DODATEK č. 4

ke SMLOUVĚ O DÍLO ze dne 27.2.2023

Název:	Realizace přístavby a rekonstrukce DS Dobřichovice
--------	---

RE: [EXTERNAL] RE: DS Dobřichovice Žádost o informaci č. 013 Vodní prvek
013_AD_vodní prvek_techický list.pdf

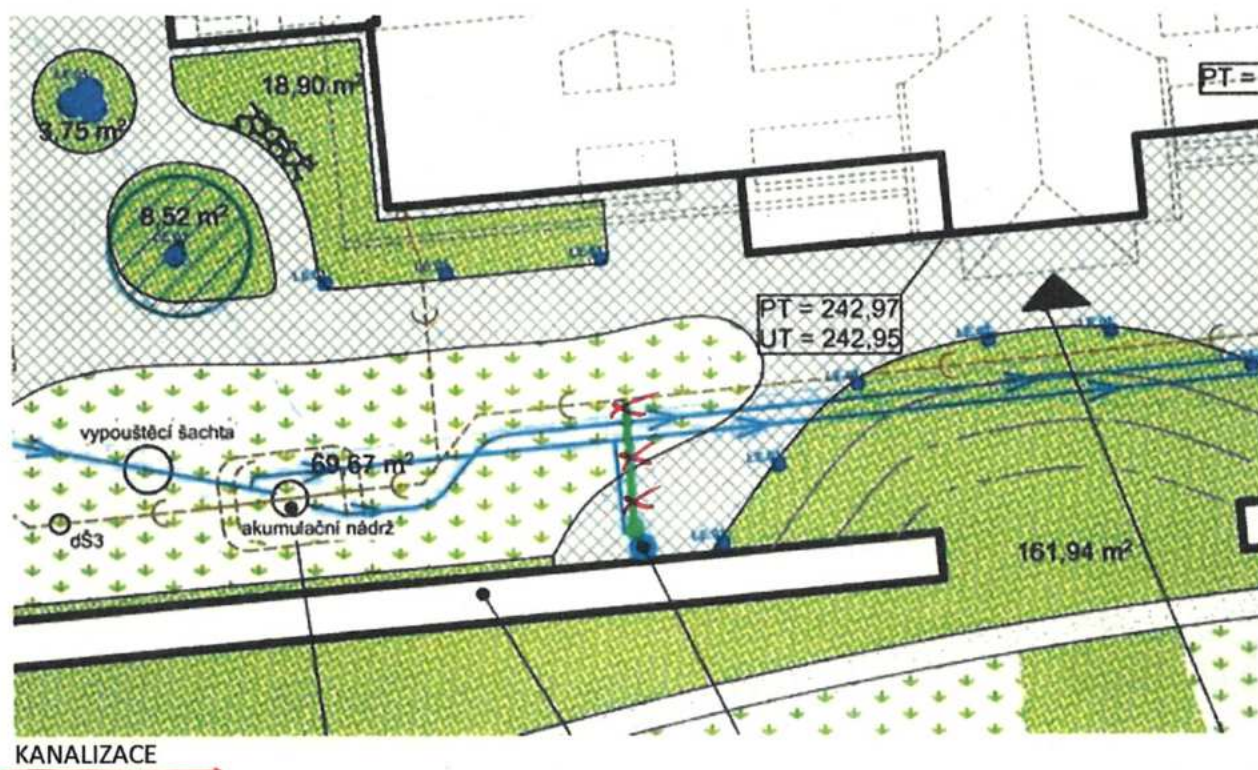
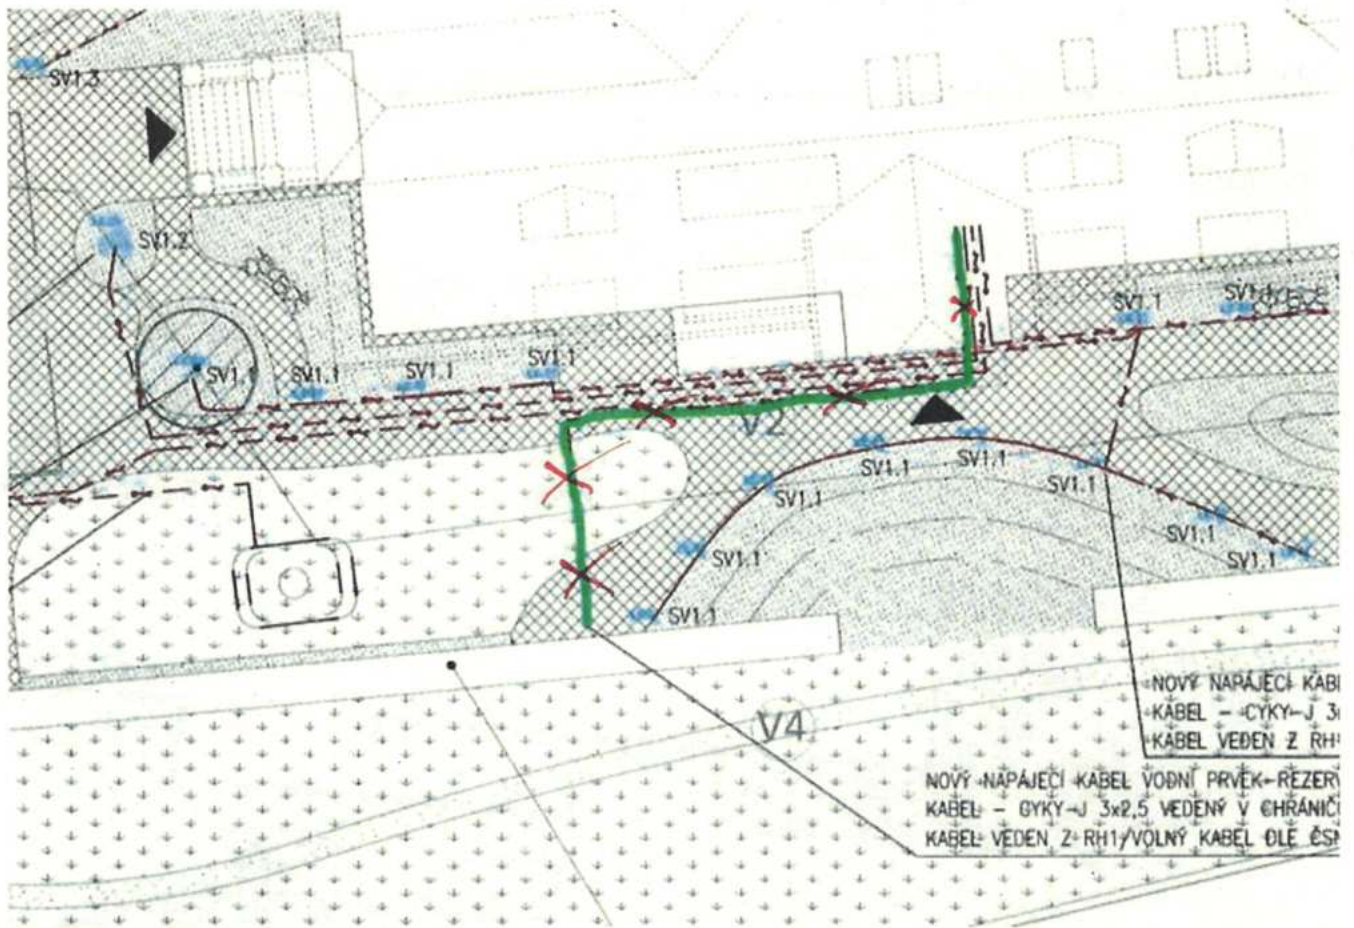
Jaké přípojky se mohou rušit?
 Prosím o zakreslení do výkresu.

V příloze Vám posílám technický list k vodnímu prvku, tento prvek vyžaduje pouze přípojku vody, níže jsem zakreslil zeleně část silnoproudu a kanalizace, která není potřeba.

ELEKTRO
